前回定例会（平成23年2月2日）以降の原子力安全・保安院の動き

平成23年3月2日
原子力安全・保安院

東京電力株式会社柏崎刈羽、福島第一及び福島第二原子力発電所の点検周期を超過した機器に係る報告の評価について

柏崎刈羽原子力発電所、福島第一原子力発電所及び福島第二原子力発電所の点検周期を超過した機器における保安規定違反について（指示）

柏崎刈羽原子力発電所1号機 原子炉冷却材浄化系概略図

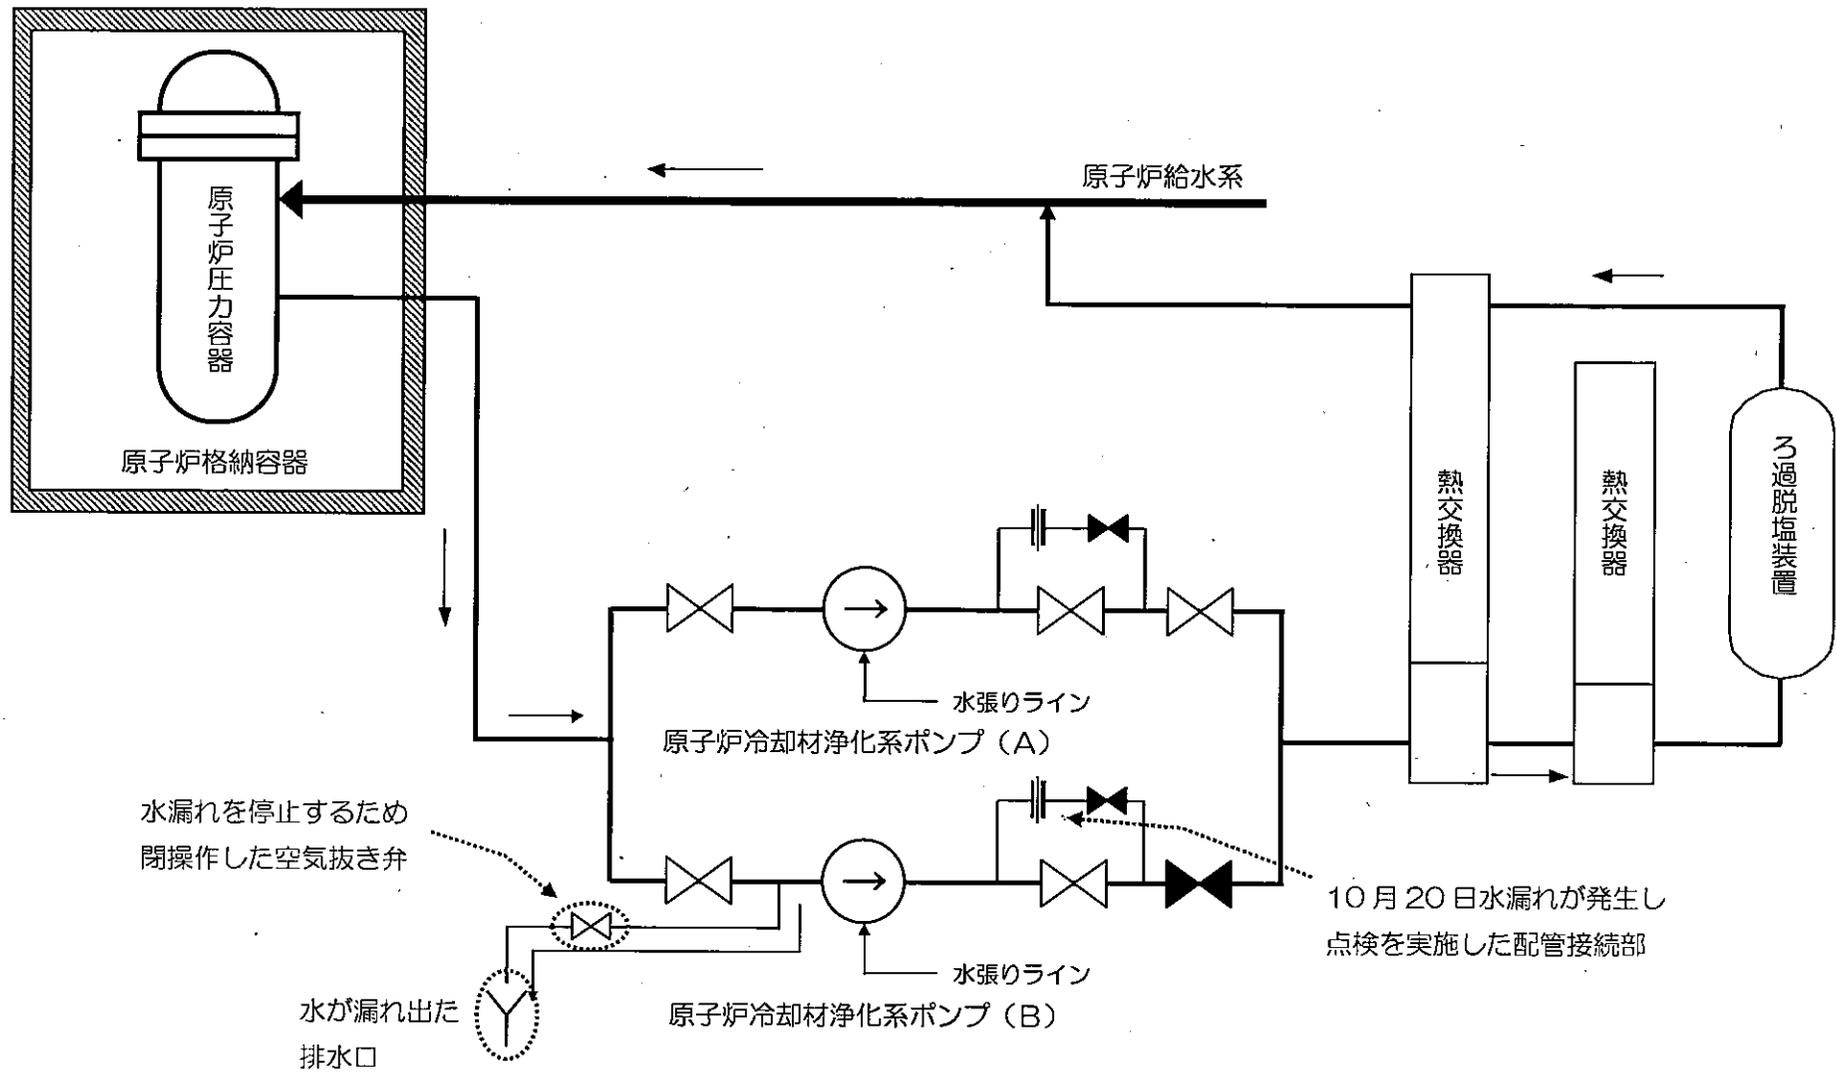
発電所		件数	時期	保安規定違反の概要
東京電力	柏崎刈羽	1件	◇	<p>1号機において、原子炉冷却材浄化系（B）ポンプ室内の配管を修理し、当該系統の水張り作業のため、原子炉冷却材側との仕切り弁を開けたところ、当該系統の空気抜き用ベント配管を経由し、ファンネル部から、同室に蒸気が漏えいした。この際、現場作業員が汚染した。</p> <p>水張り作業書は、通常、原子炉の停止時で、原子炉冷却材の圧力が当該系統内の水圧より低い状態の時に用いられていた。しかし、今回は、原子炉の運転中で、原子炉冷却材の圧力が当該系統内の水圧より高い時の手順が定められていなかったことから、業務に必要なプロセスが適切に計画されていなかったことによる品質保証上の違反と判断。</p> <p>なお、同室内で原子炉冷却材の漏えいを検知し、直ちに仕切り弁を閉じたことにより原子力安全の影響がなかった。</p>
日本原子力発電	東海第二	1件	◇	<p>タービン建屋（管理区域内）のオイルドレンサンプ内の液体について、屋外に移送し容器に詰める等の処理を実施している。社内規程では、建屋から移送する前に、液体の放射能濃度を測定し、汚染のないことを確認してから移送することを定めているが、測定せずに移送したことによる品質保証上の違反と判断。</p> <p>なお、移送の途中で、放射能の測定を実施していないことが判明したため、直ちに移送を中断し、屋外と建屋内のオイルドレンサンプ内の液体を放射能測定した結果、検出限界値未満であり、移送前後のモニタリングポストの指示値は変動が見られないことから、原子力安全の影響がなかった。</p> <p>今後、管理区域内にて発生したオイルドレンの移動は、取り止め管理区域内で処理する。</p>
四国電力	伊方	1件	☆	<p>3号機では、MOX燃料が装荷されることに伴い、取替炉心用出力分布計算に使用する換算係数等が新たに作成された。その換算係数等の中のデータ数に入力誤りがあり、その結果、出力分布計算が正しく行われていなかった。調達の仕様書に調達要求事項が明確となっていないこと及び、換算係数等を業務に適用する前に、計算プロセスの妥当性確認が不十分であったことによる品質保証上の違反と判断。</p> <p>なお、修正後の換算係数等を用いて、炉内出力分布測定結果の再評価を行った結果、起動から現在までの全ての炉内出力分布測定結果が、制限値または判定基準を満足していることから、原子力安全の影響がなかった。</p>
